Avis délibéré
de la Mission régionale d'autorité environnementale
Provence-Alpes-Côte d'Azur

sur le projet de travaux de rechargement des plages de
Renécros et du Grand Vallat, à Bandol (83)

**N° MRAe
019175/A P**

Figure 2: Surface de rechargement, plage du Grand Vallat. Source : étude d'impact

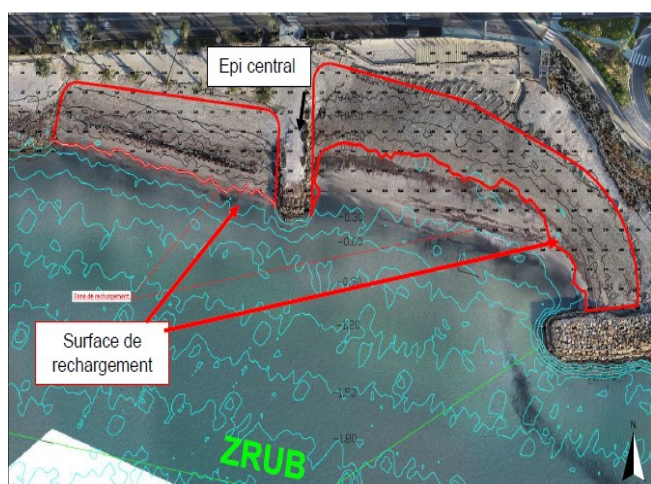
Selon le dossier, le projet se focalisera sur les portions de plage qui nécessitent d'être entretenues (fig.2 et 3). Le volume total nécessaire au réensablement est estimé à environ 600 m³ annuels¹ sur la partie émergée des plages. L'étude d'impact indique que ces volumes correspondent aux quantités « *qui se sont avérées suffisantes* » les précédentes années et que « *parallèlement au rechargement, la commune prévoit des travaux de régalement, notamment sur la plage de Renécros et la mise en place d'un mille-feuille² de feuilles de posidonie, afin de limiter les pertes de sable et de lutter contre le recul du trait de côte* ».

Selon le dossier, le rechargement de la plage de Renécros s'effectuera à l'aide de sédiments marins, issus de travaux de dragage de la commune de Bandol ou de communes voisines, sans plus de précision. S'agissant de la plage du Grand Vallat, la commune pourrait réaliser les rechargements à l'aide de sable issu de carrière qui devrait provenir du Beausset, située à 10 km. La MRAe constate qu'à ce stade, les sites et la part que représentera chaque gisement d'apport (carrières de sables et sites de dragage ou pompage) ne sont pas connus.

En application de la notion de projet³, au-delà des sites et opérations de rechargements des plages Renécros et du Grand Vallat proprement dits, la MRAe rappelle que le périmètre de projet doit inclure

La MRAe recommande de compléter le périmètre de projet pris en compte dans l'étude d'impact par les opérations d'approvisionnement et de transport depuis les gisements d'apport, d'en analyser les incidences et de prévoir, le cas échéant, des mesures d'évitement et de réduction adaptées.
